Gecombineerd Advies

Advies	Aangepast advies uitbreiding Groenewald college Stein
Bevoegd gezag	Gemeente Stein
Contactpersoon	John Pompl / Will van Gansewinkel 046-435 93 50 / 046 435 92 55 John.pompl@gemeentestein.nl / Wil.van.Gansewinkel@gemeentestein.nl
Extern kenmerk	-

Uitvoerende instantie	RUD Zuid Limburg
Zaaknummer	2021-208409
Zaaktype	Advies combi
Omschrijving	Aangepast milieuadvies t.b.v. het uitbreidingsplan voor het Groenewald college gelegen aan de Kinskystraat te Stein
Datum definitief advies	21 januari 2022
Behandelaar	Fred Lennartz +31 6 11 53 56 28 fhj.lennartz@rudzl.nl
Collegiale toetser	Nicole Leenhouts
Aantal bijlagen	--

Figuur 1 Voorkeur locatie

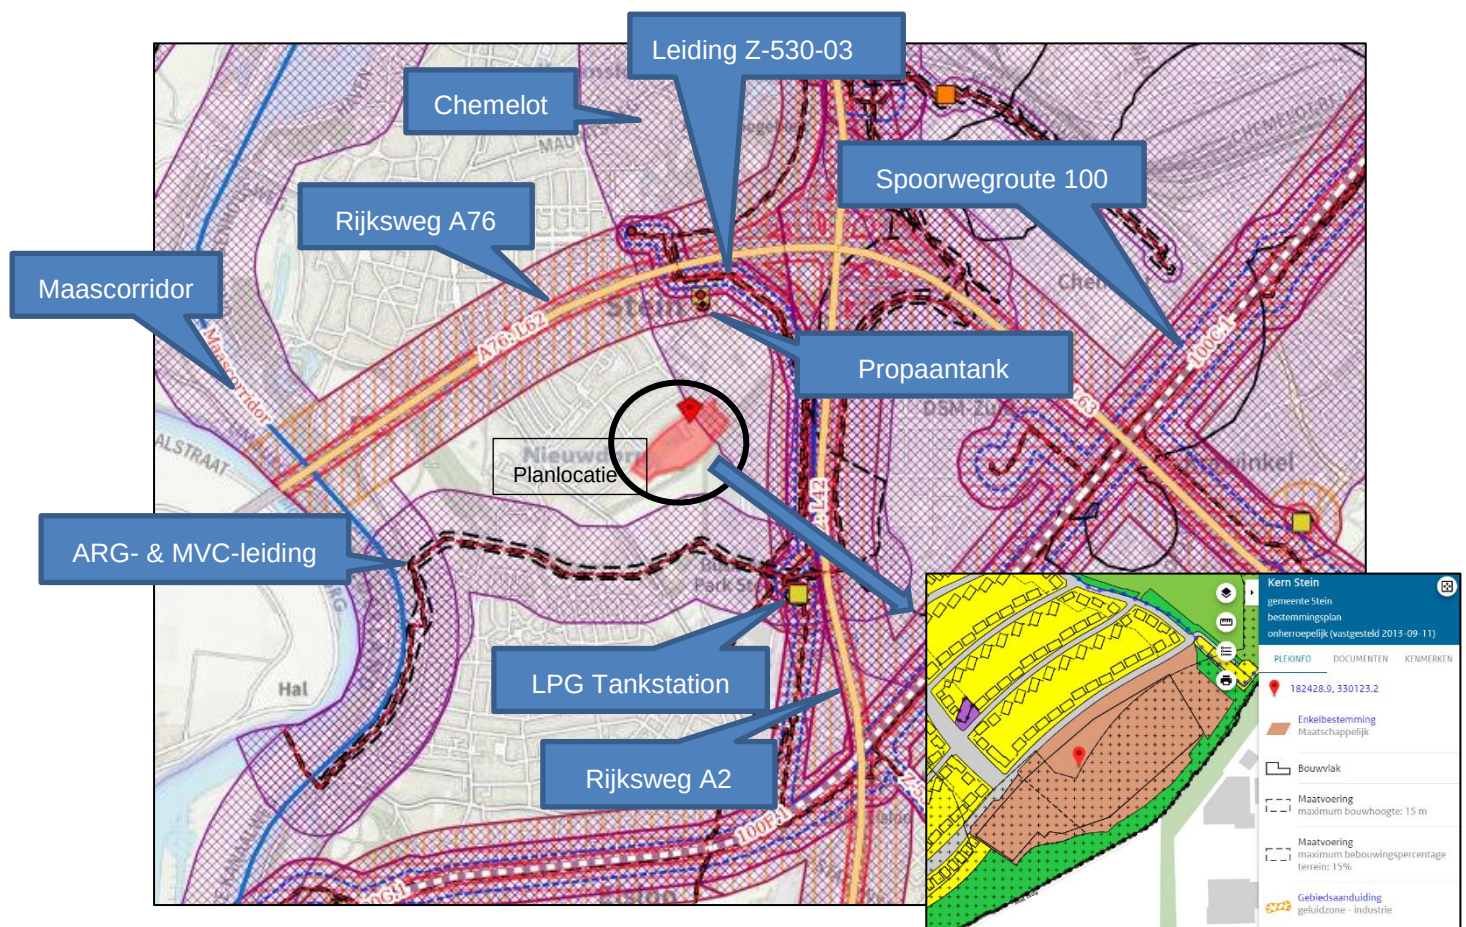
Onderstaande afbeelding geeft aan welke locatie het minst geschikt (rode vlak) is vanuit het oogpunt externe veiligheid en welke plek het meest geschikt (groene vlak) is.

Het rode vlak is het gedeelte van het plangebied dat in de $PR10^{-8}$ contour van de site Chemelot ligt. Het groene vlak ligt buiten deze contour.

Als het college uitbreidt in het rode vlak dan kan het groepsrisico toenemen. Het groepsrisico moet dan berekend worden. Vindt de uitbreiding in het groene vak plaats, dan zal de fN-cure niet significant veranderen en wordt een berekening niet zinvol geacht.

Het groene vlak ligt in het invloedsgebied van de site Chemelot, maar ook van de snelwegen A76 en A2. Eventueel schuiven van het bouwvlak in het groene vlak zal daar niets aan veranderen. Het hele groene vlak ligt in de invloedsgebieden van de site Chemelot, A76 en A2. In de ruimtelijke onderbouwing dient ingegaan te worden op de aanwezige dichtheid van personen, de bestrijdbaarheid van de omvang van een ramp of zwaar ongeval en de mogelijkheden voor personen om zichzelf in veiligheid te brengen (artikel 13 van het Bevi en artikel 7 van het Bevt). Daarnaast dient de veiligheidsregio op advies gevraagd te worden om advies uit te brengen over deze aspecten (artikel 13 Bevi en artikel 9 Bevt).
